გეგმა +0.00	საოფისე, სამაცივრე და სასაწყობე ფართები
მთ.არქიტექტორი	აკაკი ზერექიძე
არქიტექტორი	გიორგი ბერაია

არქიტექტურული ნაწილი	
გეგმა +3.50	საოფისე და სასაწყობე ფართები
მთ.არქიტექტორი	აკაკი ზერაქიძე
არქიტექტორი	გიორგი ბერაია

არქიტექტურული ნაწილი		
გეგმა +8.90	გადახურვა	
მთ.არქიტექტორი		აკაკი ზერეკიძე
არქიტექტორი		გიორგი ბერაია

I სართულის გეგმა

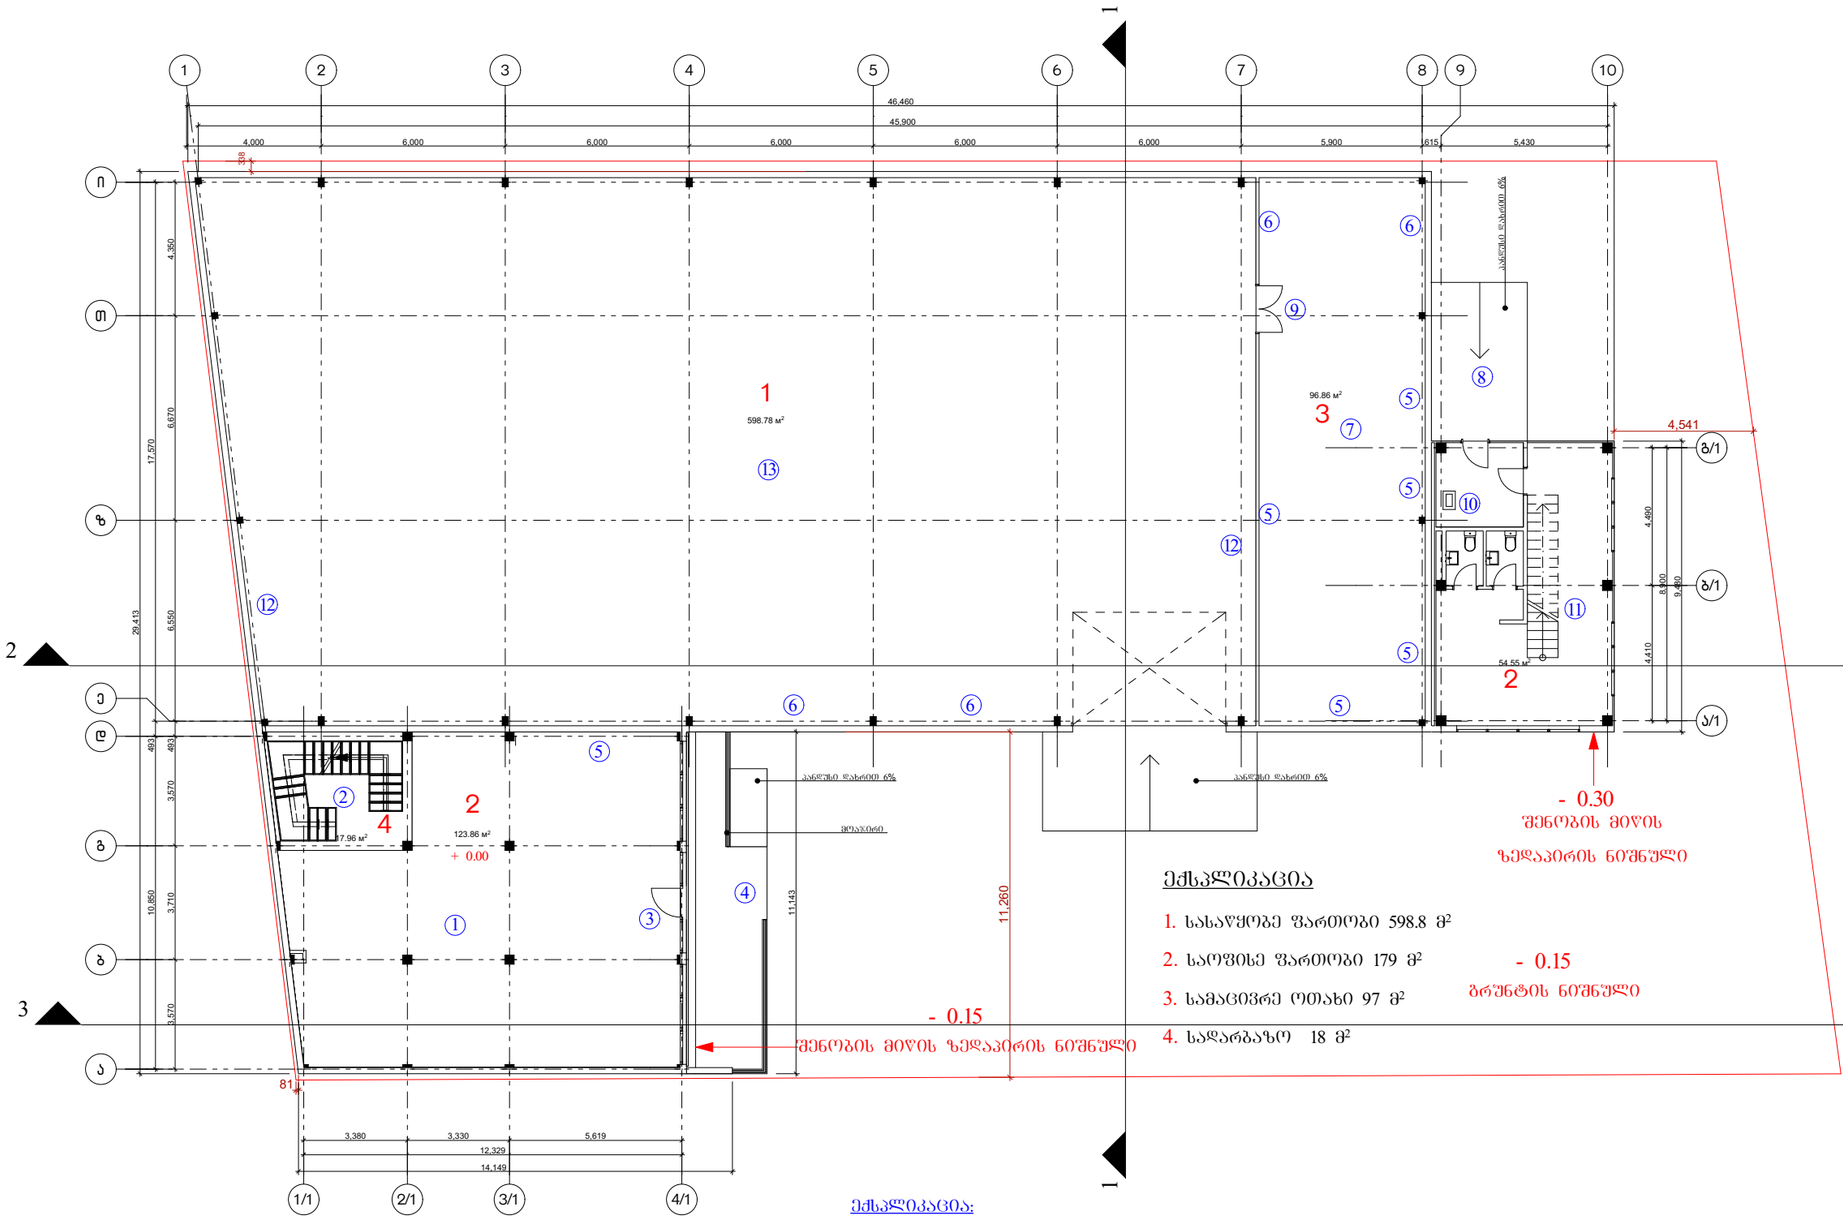
1. შეიცვალა სათავსის შუნძცია (გადაკეთდა საოფისე ფართად), გაიზარდა გაბარიტულად და დაემატა 5,6 მ სიმაღლის მალი
2. გაუქმდა საკუჭნაო სათავსი და მოეწყო კიბის უჯრედი
3. გადაკეთდა ვიტრაჟით, შუა ნაწილში გაჩნდა შემოსასვლელი კარი
4. გაჩნდა გაძანი 6%-იანი დახრის პანდუსით
5. ამოღებულ იქნა კარები
6. ამოღებულ იქნა ღიობი
7. გაუქმდა საწყობისა და ადმინისტრაციის სათავსები, მათ ადგილას მოეწყო სამაცივრე ოთახი
8. შეიცვალა პანდუსის მდებარეობა და გაბარიტები
9. შეიცვალა კარების კონფიგურაცია
10. გაჩნდა სანიტარული შახტა
11. გაჩნდა კიბის უჯრედი
12. ამოღებულ იქნა კიბის უჯრედი
13. დარბაზი შეიცვალა საწყობად

II სართულის გეგმა

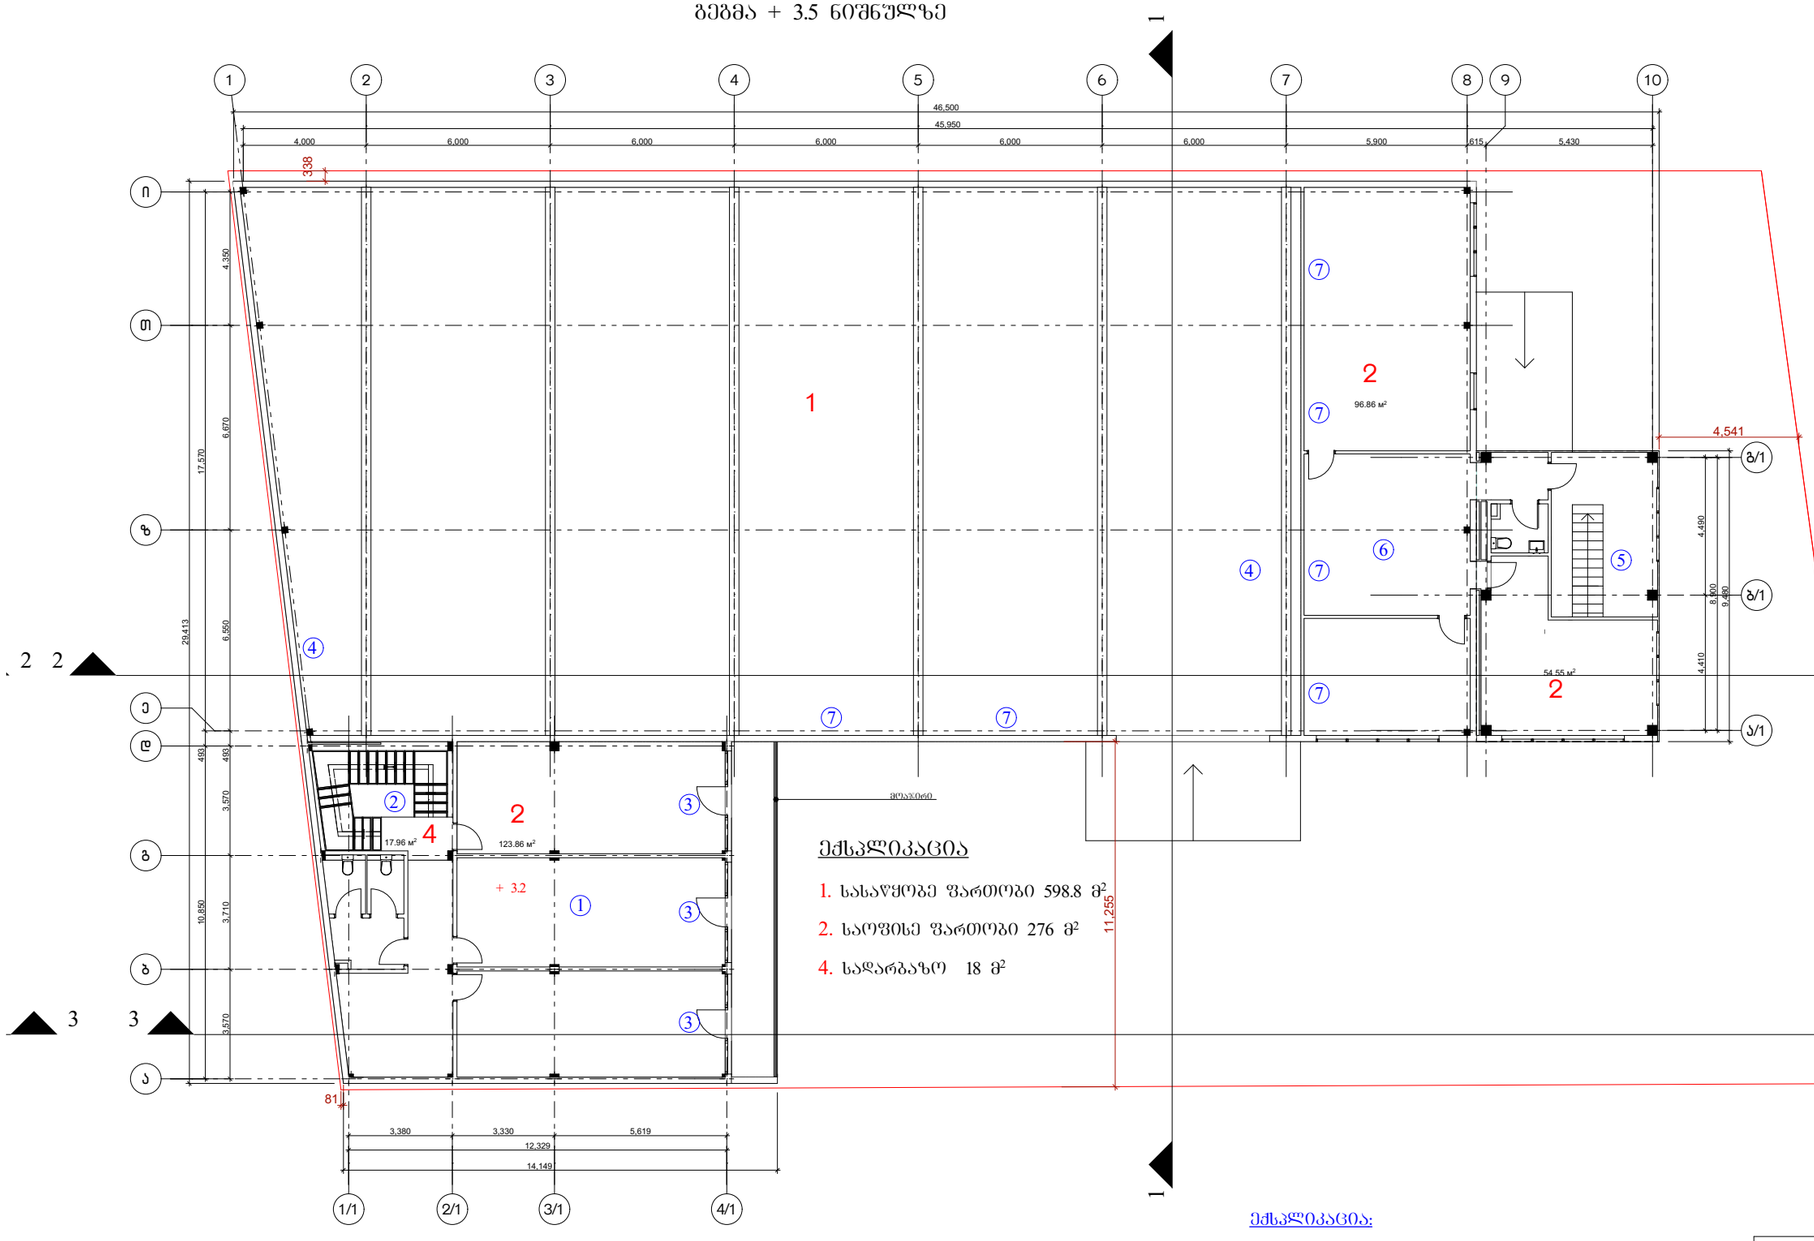
① შეიცვალა სათავსის ფუნქცია (გადაკეთდა საოფისე ფართად), გაიზარდა გაბარიტულად და დაემატა 5,6 მ სიბრძის მალი, გაჩნდა აივანი

② ამოღებულ იქნა კარები მოეწყო კიბის უჯრედი

③ ვიტრაჟს გაუჩნდა კარები

④ ამოღებულ იქნა კიბის უჯრედი

⑤ გაჩნდა კიბის უჯრედი

⑥ შეიცვალა ოთახის კონფიგურაცია

⑦ ამოღებულ იქნა ღიობი

სახურავის გეგმა

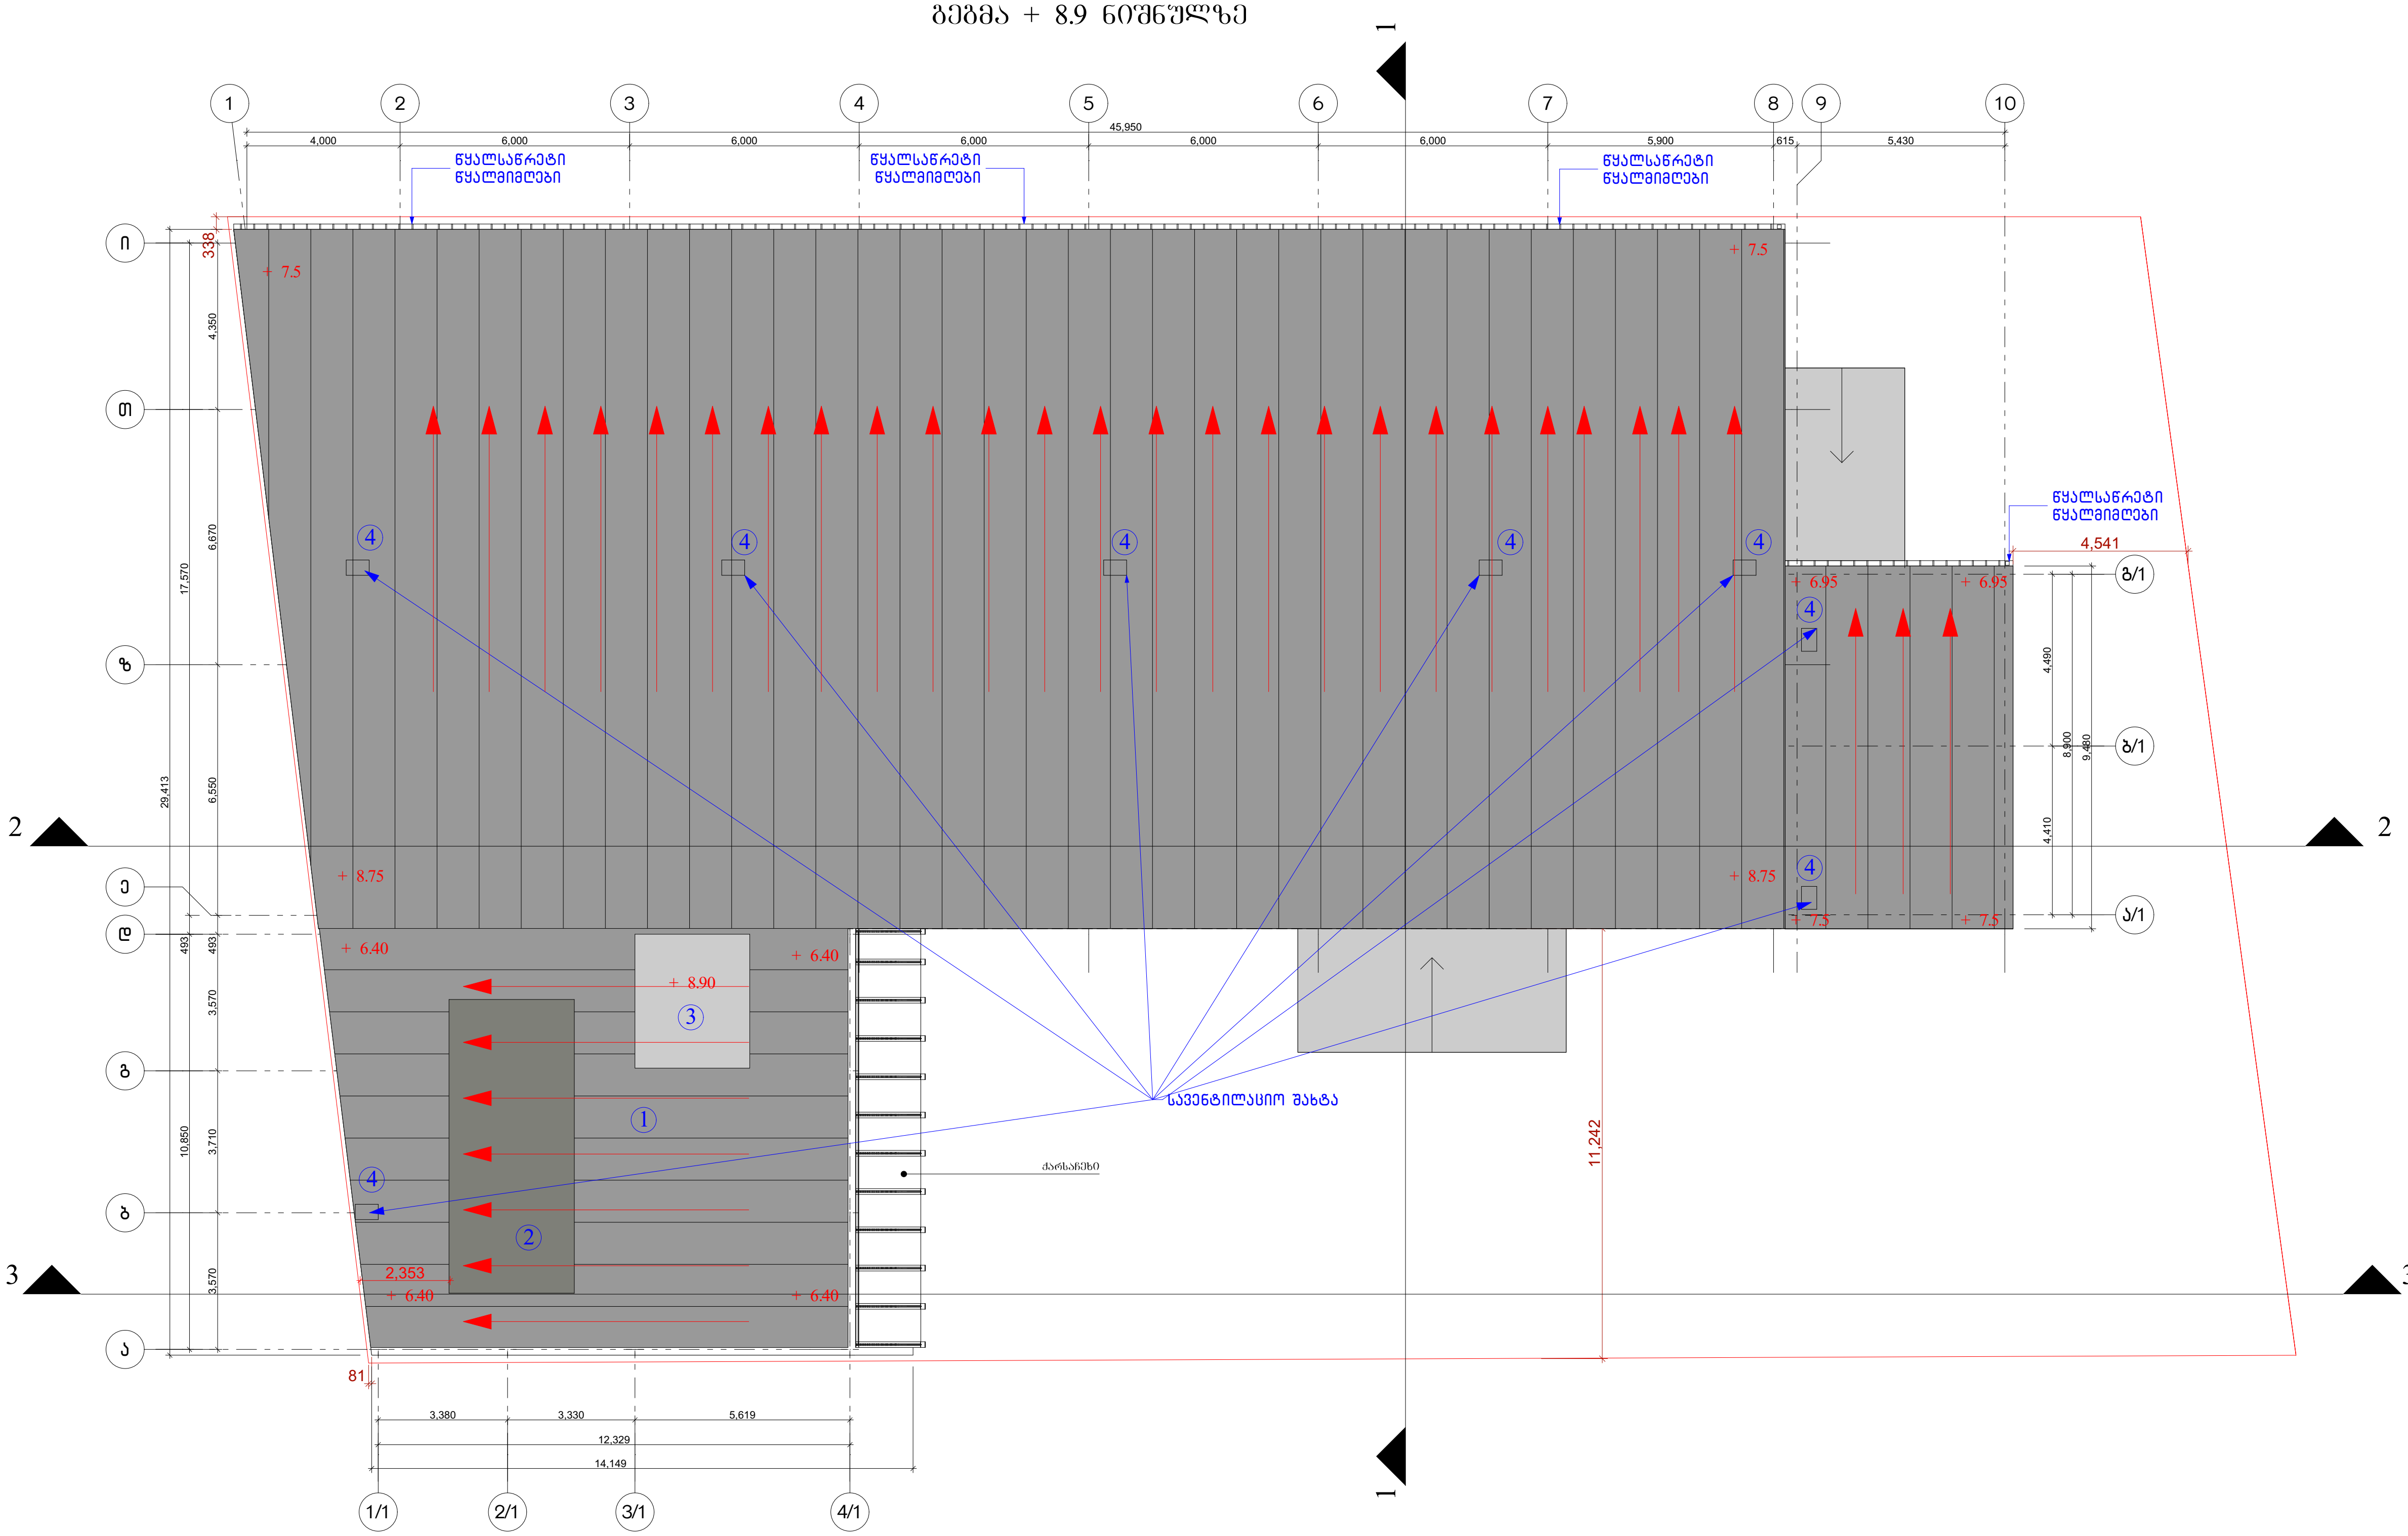
1. შეიცვალა წყლის გადაყვანის სქემა
2. მოეწყო შუქფარანი
3. მოეწყო საქვაბე აგრეგატი
4. მოეწყო სავენტილაციო შახტა
